Fra: Larissa Dahl
Sendt: 15. mars 2018 15:22
Til: 'post@reigstadbygg.no'
Emne: Manglar ved søknad om ferdigattest Gbnr 23/584 23/1,99 i sak 14/3576

Hei. Vi viser til søknad om ferdigattest om felles garasjebrygg på Gbnr 23/584, tidligare 23/1,99.

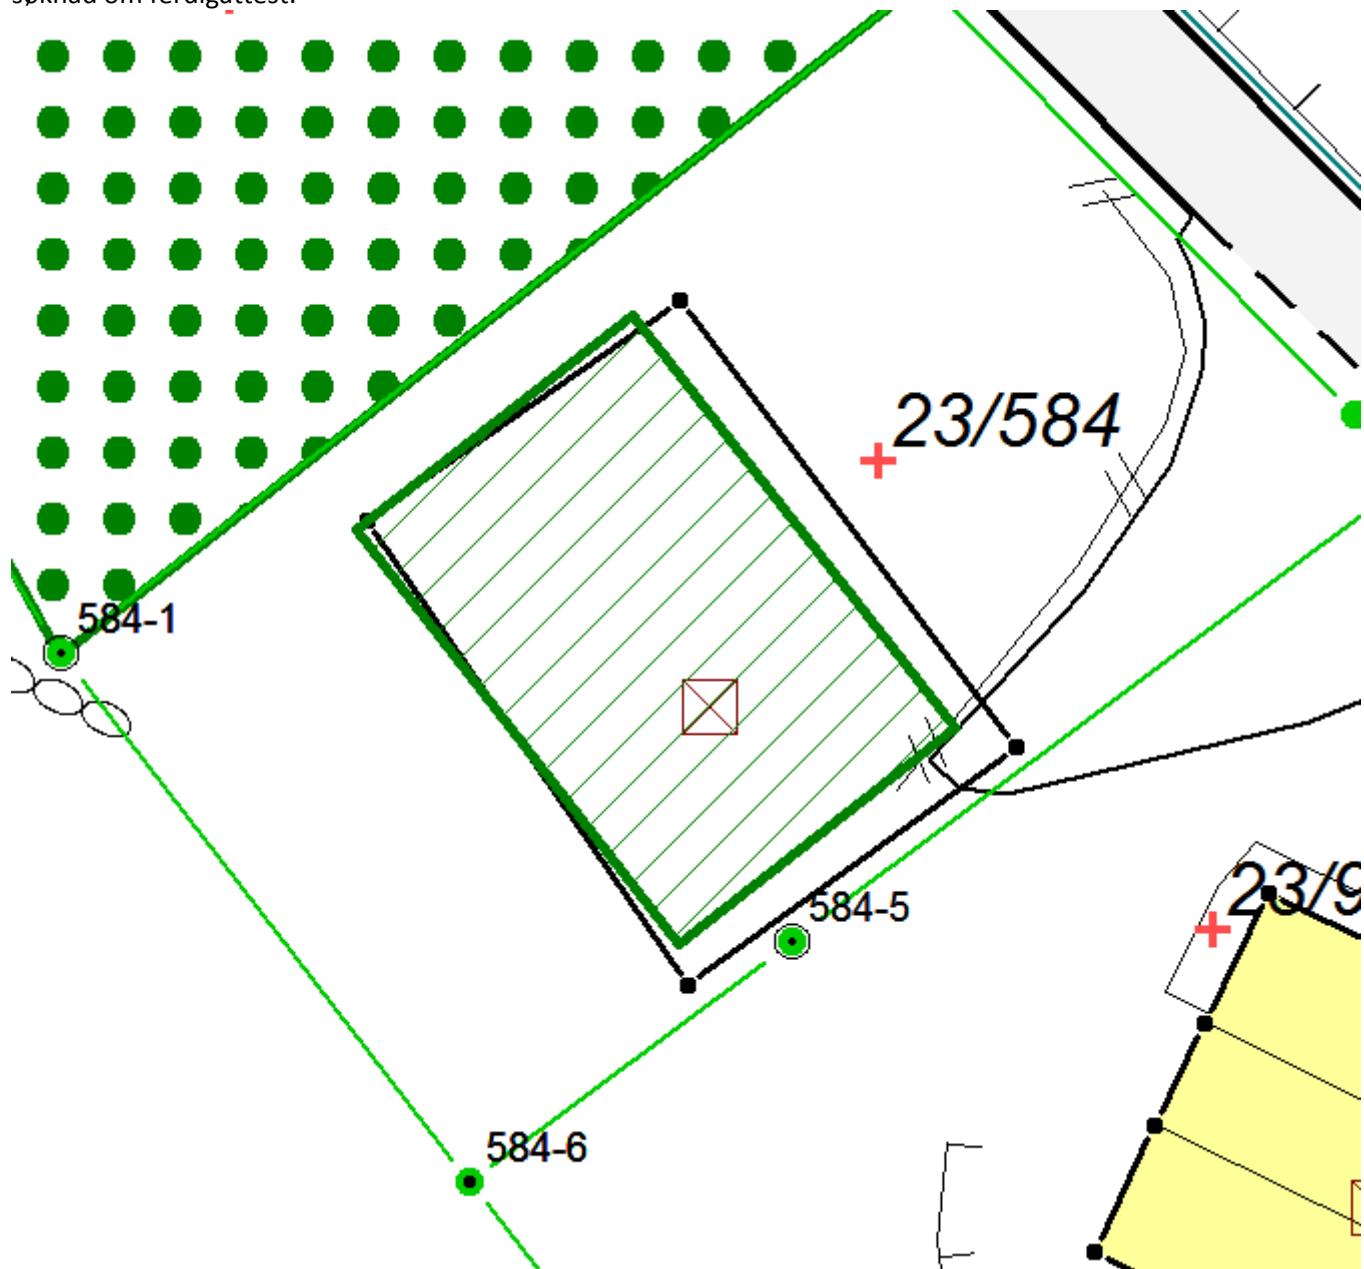
Eg har fått innmålingsdata på denne fellesgarasjen og ser at bygget er plassert med ca 0,9 meter i høve til løyvet- I tillegg til at det er dreid litt.

Innmålte data (svart strek) ser ut til å vera takkant- då desse linjene er noko større enn omrisset på tiltaket (grøn strek).

Vi må ha søknad om endra plassering da avvik overskrida tillete 0,5 m. Deretter kan vi handsama søknad om ferdigattest.
